INFORME TECNICO DE VERIFICACION CONTRACTUAL				ITV Nº 20/2018
FECHA	13/02/2018.			
REFERENCIA	Contratación Directa N° 04/14 "*Construcción de un aula en la Escuela Básica N° 2018 Martina Castillo de Peña*".		**ID**	280.063/2014
EXPTE.	6.432/17.		**FECHA**	07/07/2017.
CONTRATANTE	Municipalidad de Jose Maria Delgado.			
CONTRATISTA	Beato Amarilla Romero.			
FISCALIZACION	----------			
CONTRATO N° S/N	**FECHA**	---------	**PLAZO DE VIGENCIA**	-----
ACTA DE INICIO	**FECHA**	03/02/2015	**PLAZO DE EJECUCION**	95 días
RECEPCION PROVISORIA	**FECHA**	07/01/2015	**RECEPCION FINAL**	02/02/2015
ADENDAS	Adenda N° 2		**FECHAS**	02/02/2015.

INFORME TECNICO DE VERIFICACION CONTRACTUAL				ITV Nº 51/2018
Evaluación de Descargo correspondiente al ITV 20/2018.				
FECHA	07/05/2018.			
REFERENCIA	Contratación Directa N° 04/14 "*Construcción de un aula en la Escuela Básica N° 2018 Martina Castillo de Peña*".		**ID**	280.063/2014
EXPTE.	No se presentaron descargos.		**FECHA**	----------
CONTRATANTE	**Municipalidad de Jose Maria Delgado.**			
CONTRATISTA	Beato Amarilla Romero.			
RUC	1019200-0			
FISCALIZACION	----------			
CONTRATO N° S/N	**FECHA**		**PLAZO DE VIGENCIA**	----------
MONTO del Contrato	Gs

3.4 Mampostería

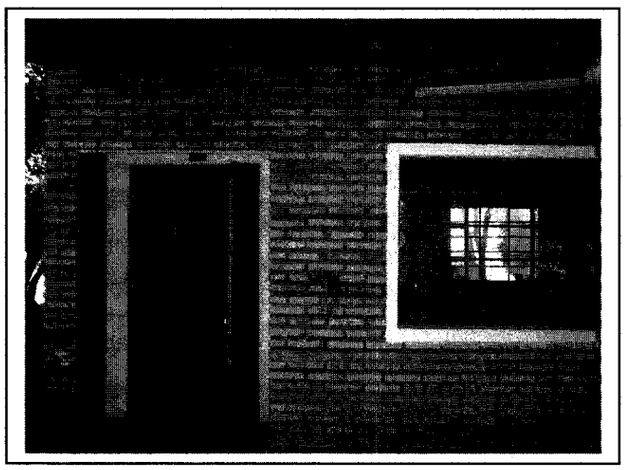
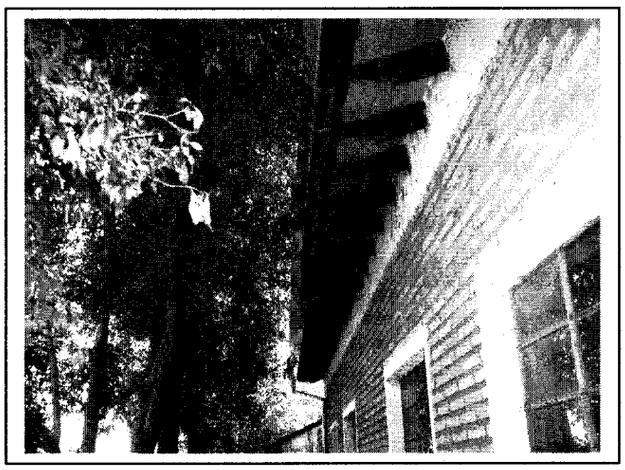
En la EE.TT se lee lo siguiente *"Serán pintadas con dos manos de pintura antimoho, incoloro o con dos manos de látex color cerámica, siguiendo el mismo criterio elegido para la pintura de los muros a la vista*". Sin embargo durante la verificación in situ no se observó la ejecución de dicho rubro.

3.5 Balancines

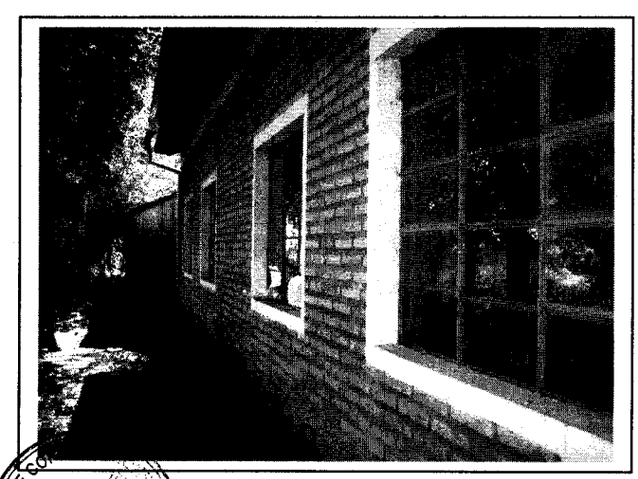
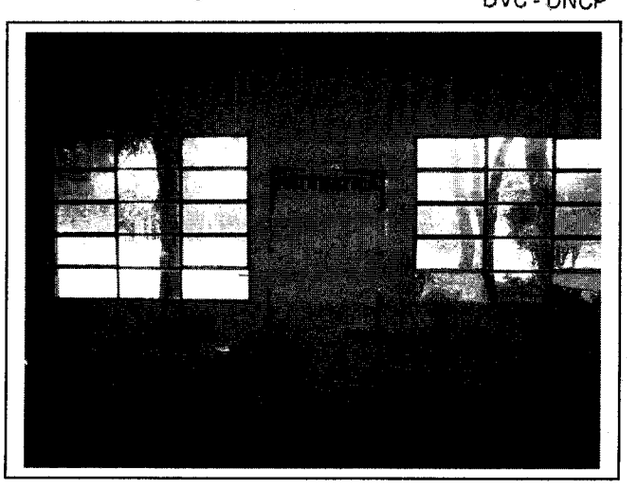
En la EE.TT se lee lo siguiente "*Todas las aberturas metálicas llevarán vidrios dobles de 3 mm de espesor y serán colocados con asientos de masilla*". Sin embargo el vidrio observado durante la verificación in situ es vidrio simple. No se visualizó en ninguna abertura la fijación del vidrio con masillas para evitar que el vidrio se desprenda de la estructura de hierro, sino que sólo contaba con la unión de una fina capa de silicona entre el vidrio y la estructura, como se observa en las fotografías a continuación.

3.7 Pizarra

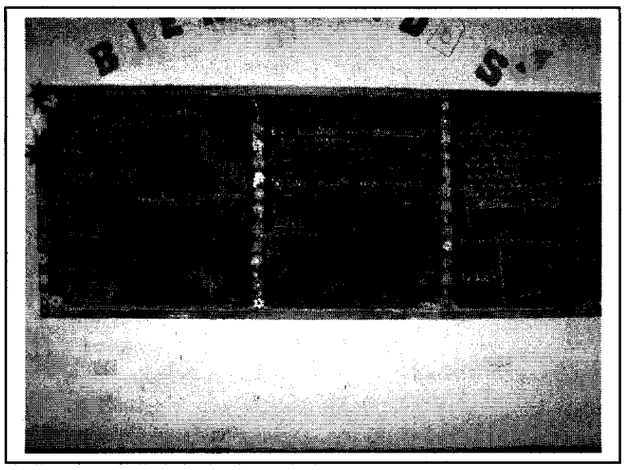
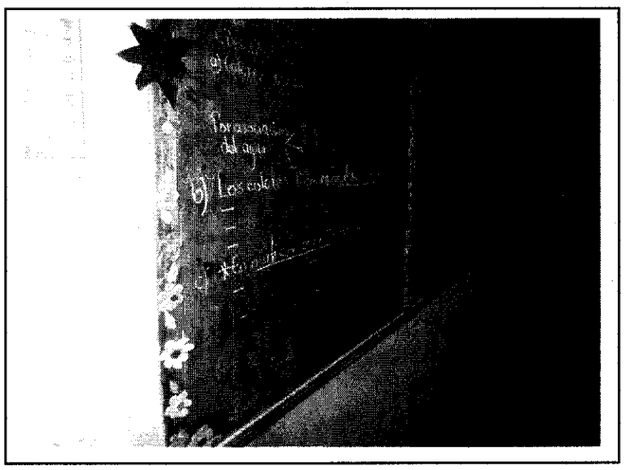
Durante la verificación in situ se pudo constatar que las pizarras no contaban con porta tiza.

3.9 Instalación eléctrica

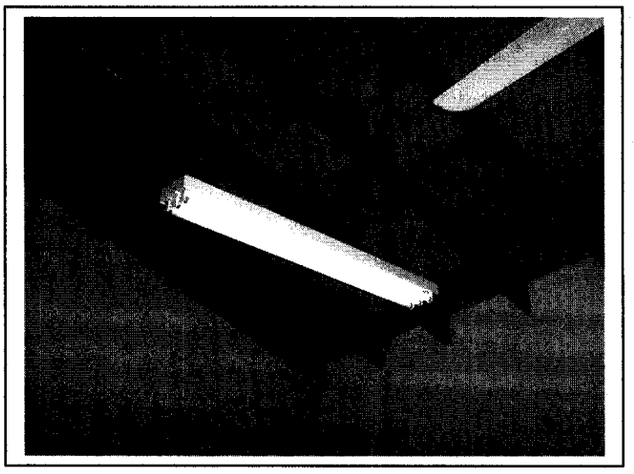
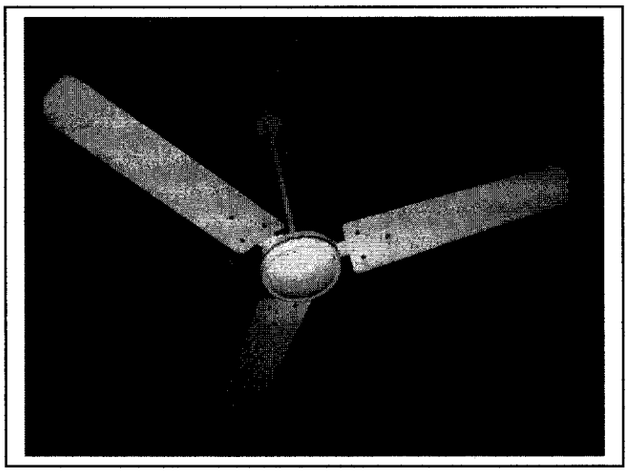
La instalación eléctrica, según la planilla de precios es en una cantidad global. Con respectos a los ventiladores se observa que se ha cumplido lo graficado en plano del

proyecto, sin embargo con respecto a la iluminación según lo observado durante la verificación in situ, aula y galería cuenta con artefactos de iluminación de 1 x 40 y 3x 40 W, puntos y tomas, tableros seccional y principal En plano publicado y remitido en el expediente no se puede observar con claridad la cantidad y capacidad de los artefacto a colocar. Al no contar con libro de obra, ni informes por parte de la fiscalización no se puede precisar si fue cumplido lo establecido en plano del proyecto.
